具体采购通知（SPN）投标邀请（参考号0074-PAK-01）的更正 公告工程、采购和施工工程（EPC/交钥匙方式）	
---	---	---

项目名称：Lahore Wastewater and Drainage Management Project（LWDMP） -
从Larechs Colony至Gulshan-e-Ravi Lahore的污水系统（采用非开挖技术）

参考编号：0074-PAK-01

补遗第1号招标文件

附件-A

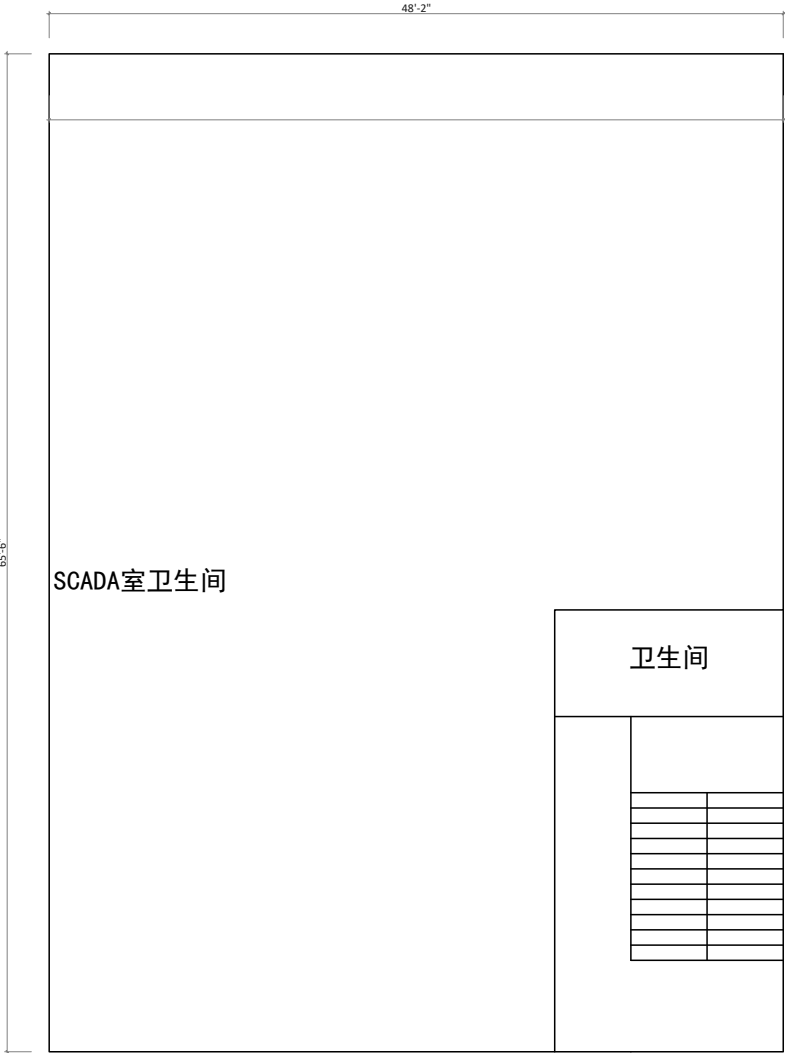
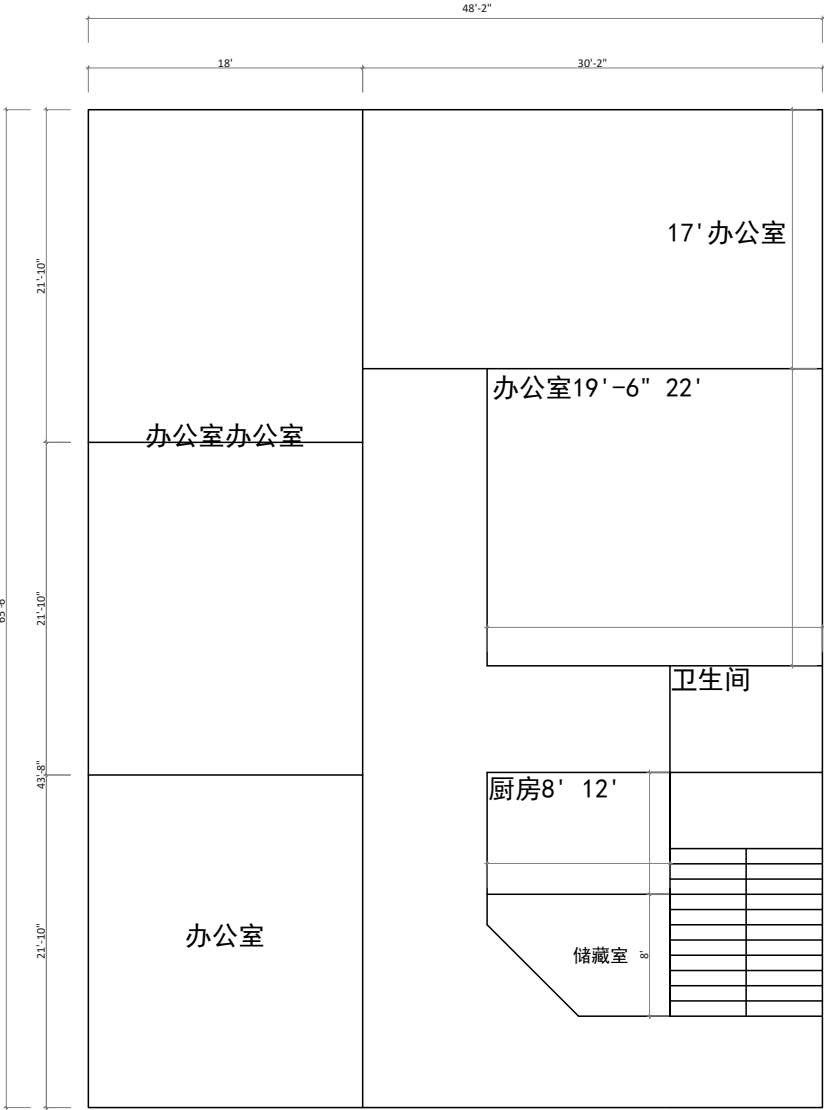
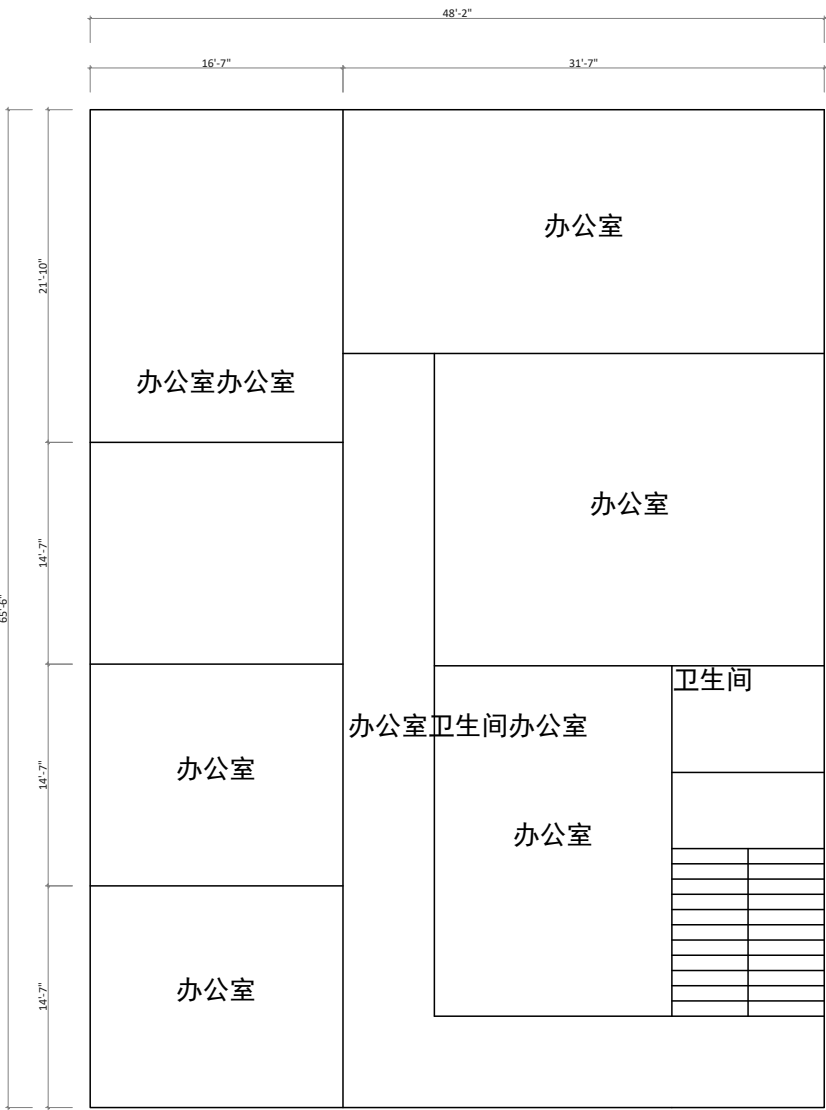
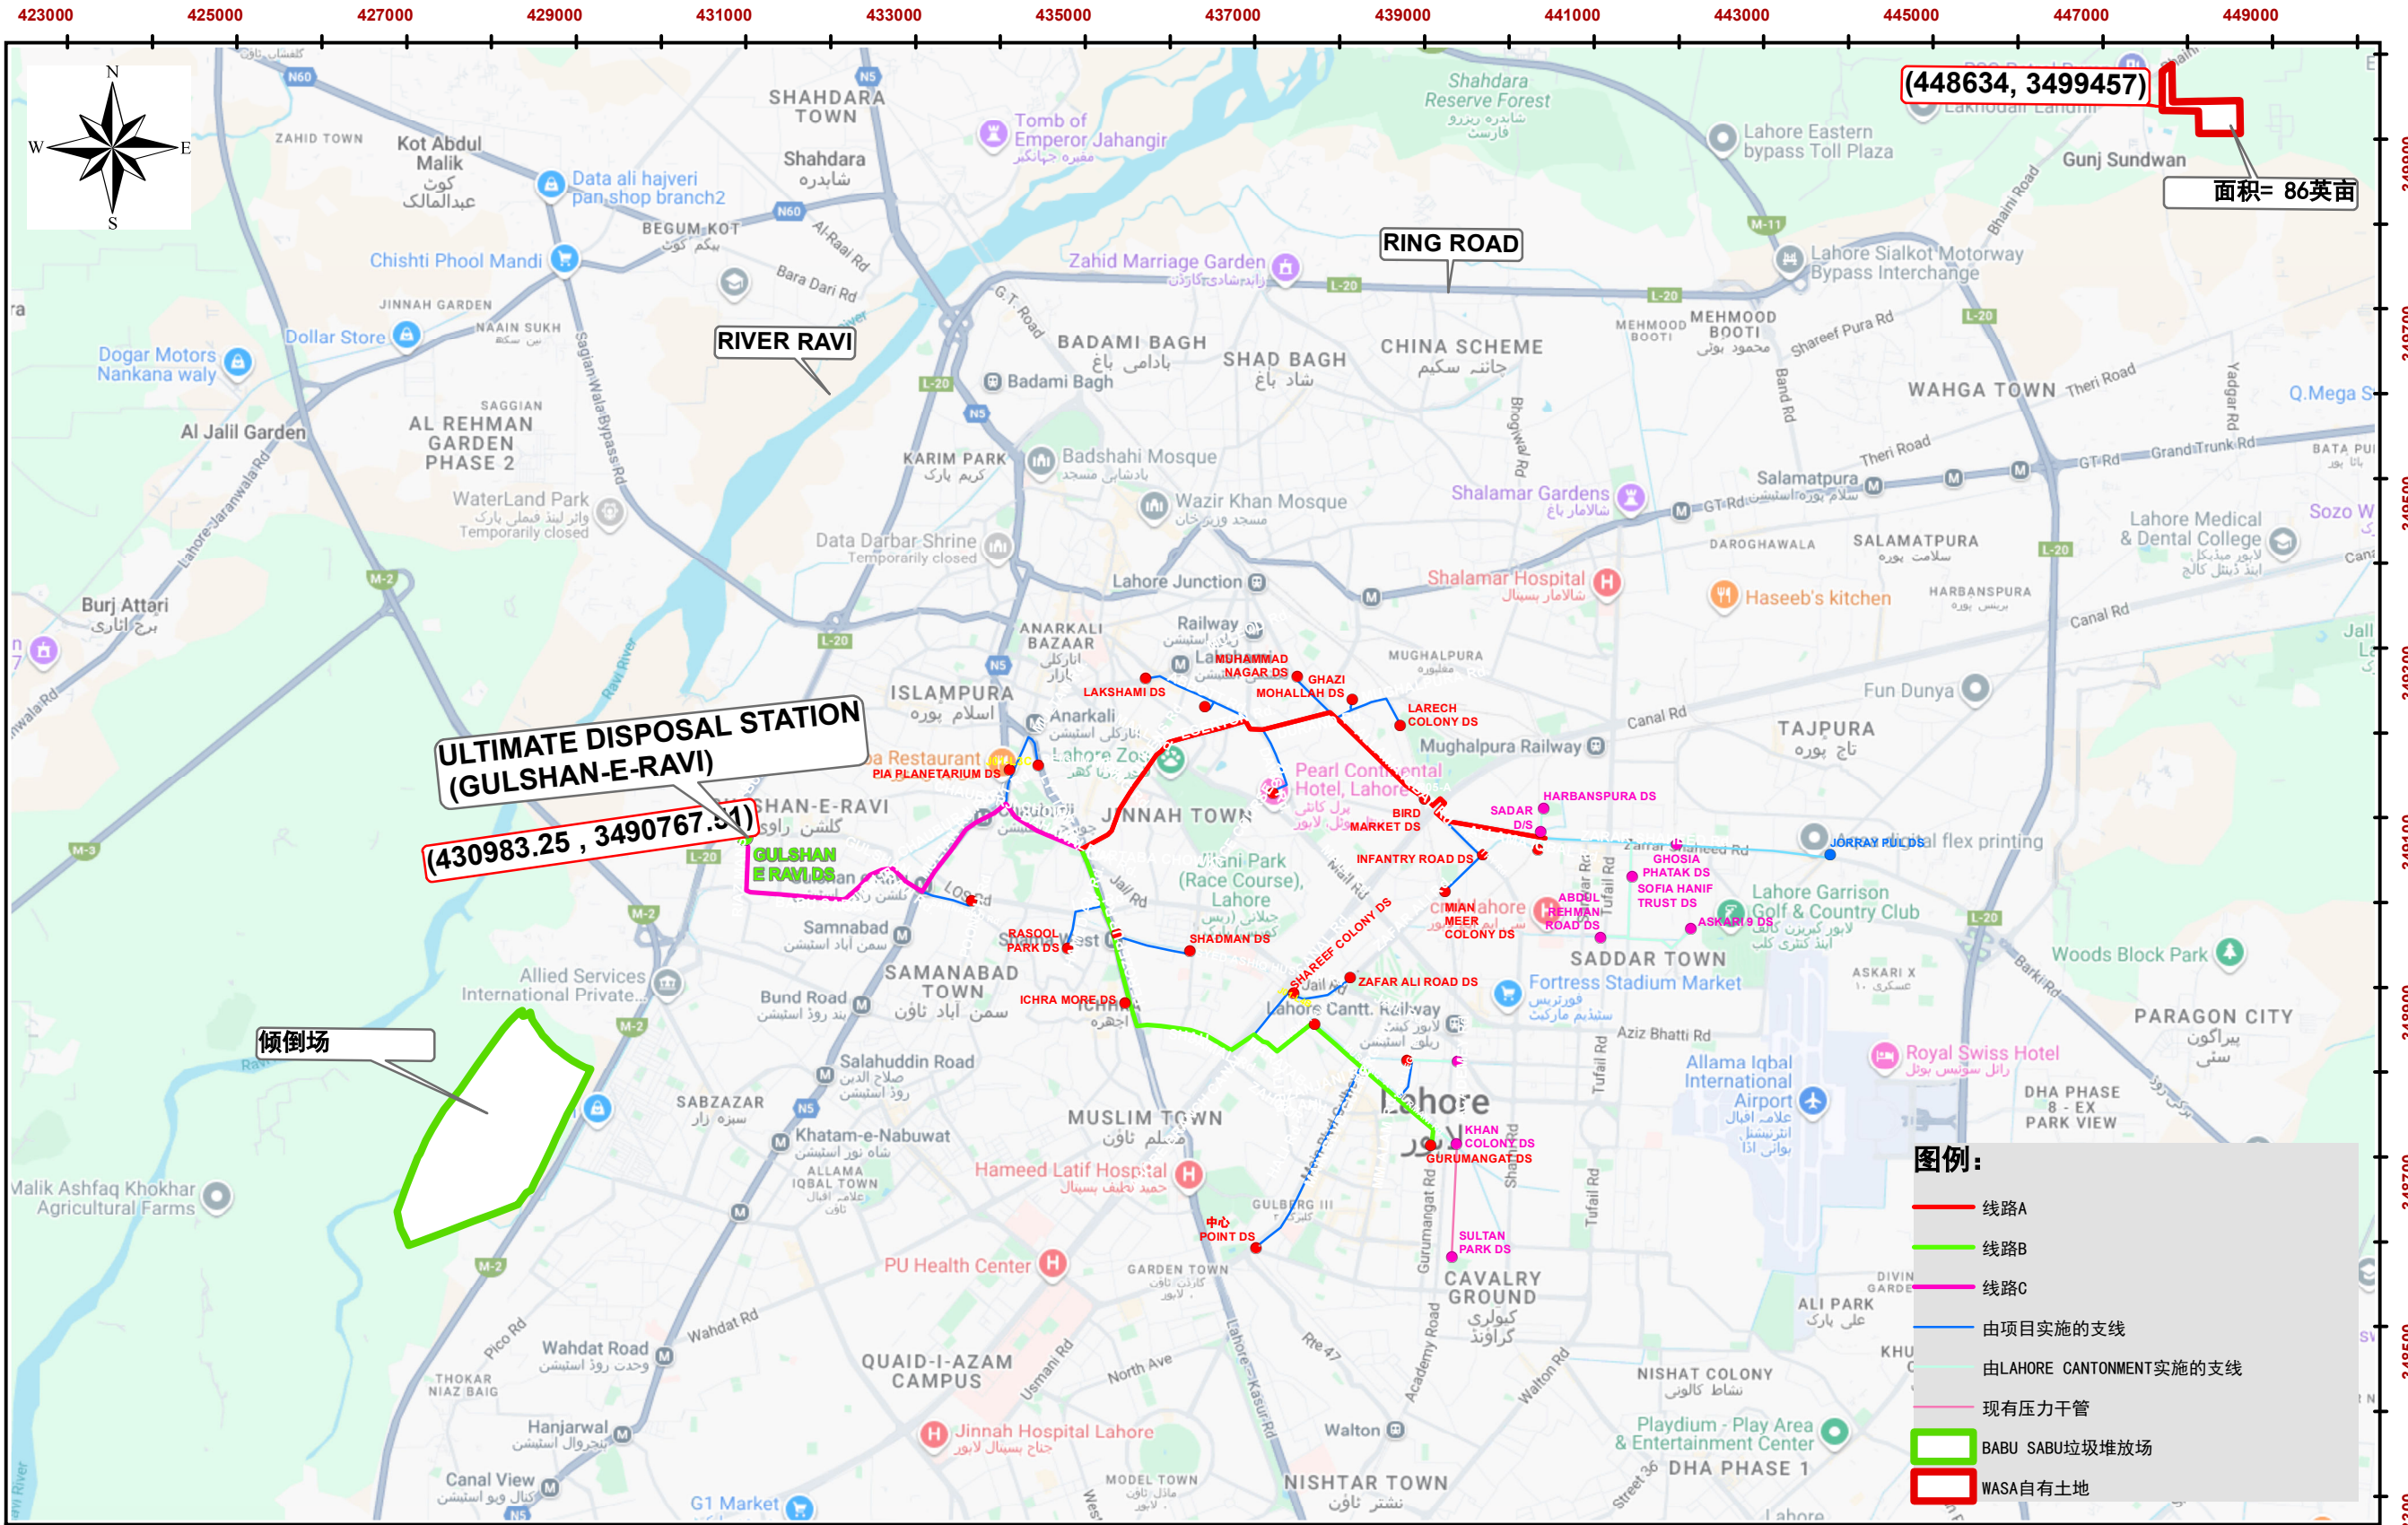
序号	参考	页码	如招标文件中所述	修订条款
			iv) Line-C支线在序号2处的圆形接收井数量规定为“2”。	iv) Line-C支线在序号2处的圆形接收井数量应读作“1”。
11.	第2卷，第二部分，第6节，业主要求第4.1.12条，子条款xx（办公楼施工）	第6-67页	“然而，承包商必须首先在拟建位置建造一栋除底层外的全功能三层建筑（每层500平方米），以供员工和劳动力住宿”	原条款中的文本替换为：“然而，承包商必须首先在拟建位置建造一栋除底层外的全功能三层建筑（每层296平方米），以供员工和劳动力住宿”。此外，该建筑的暂定/概念性布局作为附件A附后。
12.	第2卷，第二部分，第6节，业主要求第4.1.12条，子条款xx（办公楼施工）	第6-67页	“采用框架结构的办公楼，每层建筑面积至少500平方米，应配备所有基本设施、卫生间、茶水间、暖通空调等，并采用A级瓷砖地面、吊顶和墙面镶板，暖通空调配备信息多媒体屏幕。”	原条款中的文本替换为：“采用框架结构的办公楼，每层建筑面积至少296平方米，应配备所有基本设施、卫生间、茶水间、暖通空调等，并采用A级瓷砖地面、吊顶和墙面镶板，暖通空调配备信息多媒体屏幕。”此外，该建筑的暂定/概念性布局随附于此作为附件A。
13.	第2卷，第二部分，第6节，业主要求（第4.1.5条。EPC承包商承担的E&M工程和服务范围）	第6-71页	“EPC承包商还将负责两座泵房内所有机械设备、辅助机械设备、水工钢结构、电气设备、辅助电气设备、SCADA系统组件/设备以及屋顶太阳能系统的采购、供应、安装、测试和调试。EPC承包商负责按照时间表在各方面完成项目，并还将提供备件，至少满足前5年的更换需求。”	原条款中的文本替换为：“EPC承包商还将负责两座泵房内所有机械设备、辅助机械设备、水工钢结构、电气设备、辅助电气设备、SCADA系统组件/设备以及屋顶太阳能系统的采购、供应、安装、测试和调试，并与其SCADA系统完全集成。EPC承包商负责按照时间表在各方面完成项目，并还将提供备件，至少满足前5年的更换需求。”

LW - TD - 177

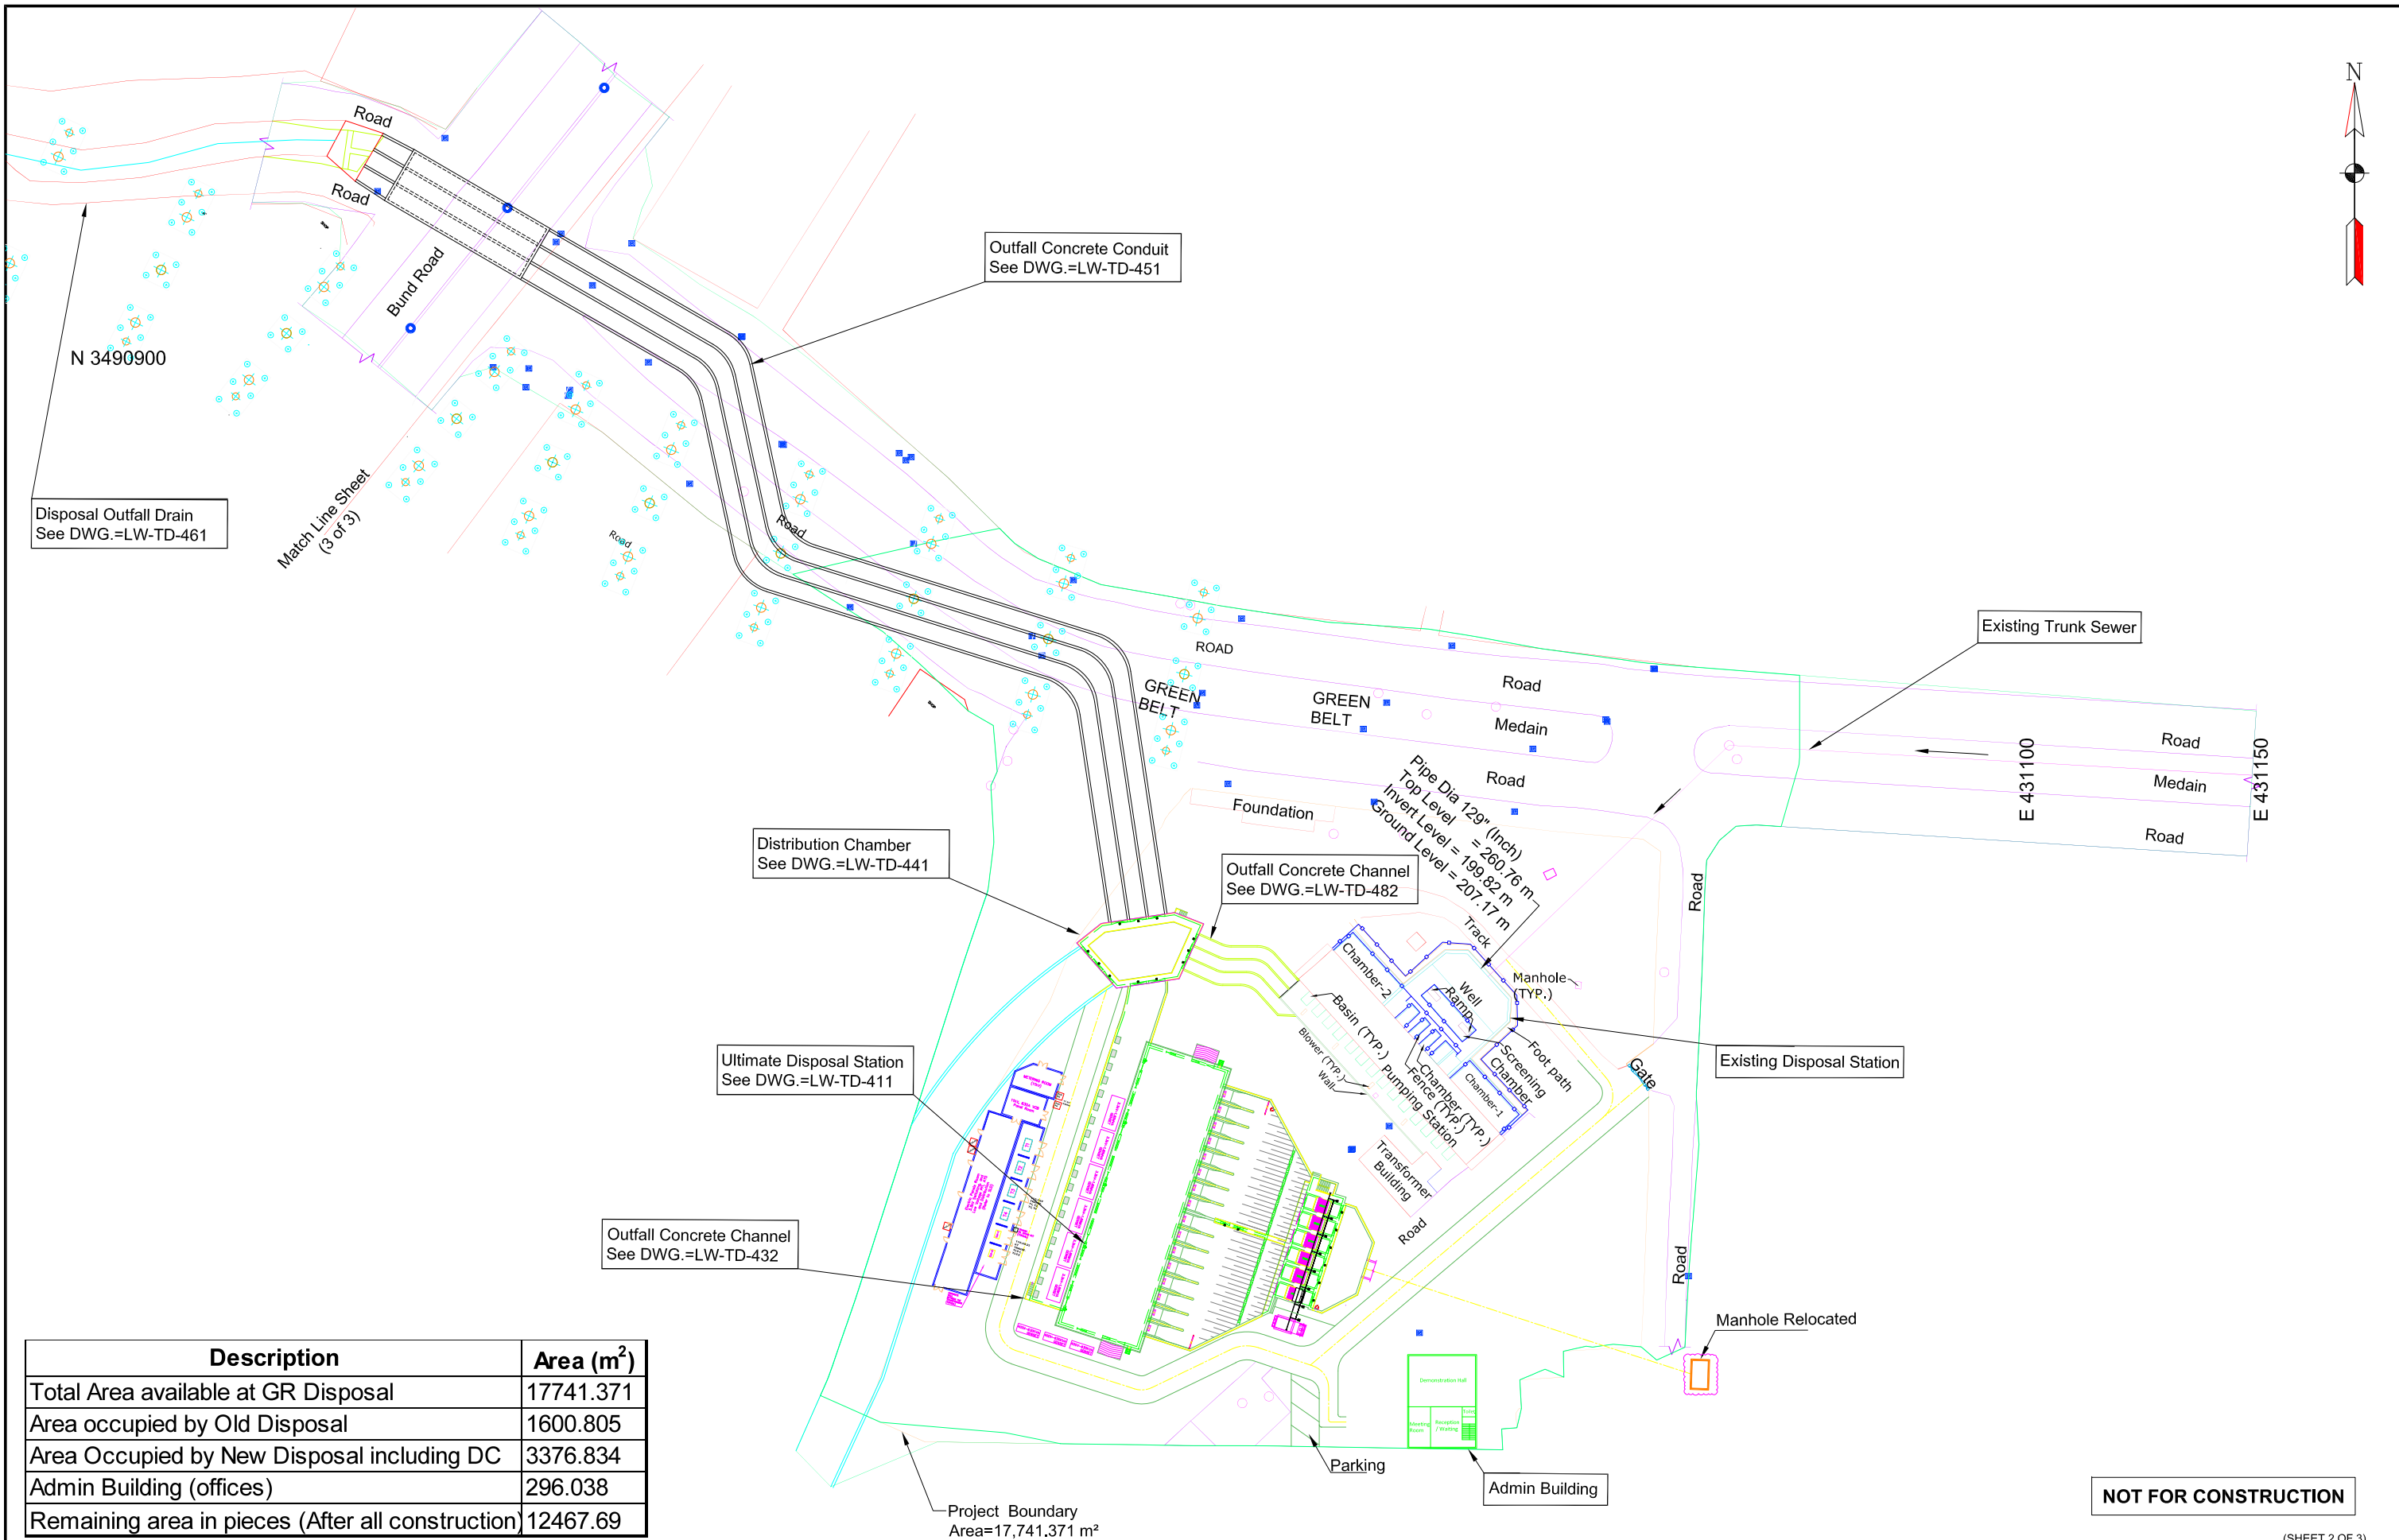
序号	参考	页码	如招标文件中所述	修订条款
				招标文件其他位置的落差结构数量应读作十六（16）。
25.	第1卷、2和3	完整招标文件		气味控制和通风系统的总数应读作：29（二十九）。招标文件中任何位置的气味控制和通风系统数量均应读作29（二十九）。
26.	第3卷，第二部分，第6节，业主要求（图纸）	图号 LW-TD-177	-	所引用的图纸已修订如下：修订后的图号LW-TD-177（含29个气味控制和通风系统）附于招标文件中的附件E。招标文件中任何位置的气味控制和通风系统数量均应读作二十九（29）。
27.	第3卷，第二部分，第6节，业主要求（图纸）	图号 LW-TD-402		所引用的图纸已按如下方式修订：更新后的图号LW-TD-402特此替换，并随附于本文件附件F，提供最终处置站总平面布置图。
28.	第3卷，第二部分，第6节，业主要求（图纸）	图号 LW-TD-491		所引用的图纸已按如下方式修订：更新后的图号LW-TD-491特此替换，并随附于本文件附件G，提供更新的最终处置站单线图（SLD）。
29.	第4卷，第三部分——合同条件及合同格式，第8节——专用合同条件，专用条件，A部分——合同数据[14	当地货币与外币的比例或金额	“当地货币：不低于合同总价的百分之五（50%）。”	原条款中的文本替换为：“当地货币：不低于合同总价的百分之五十（50%）。”
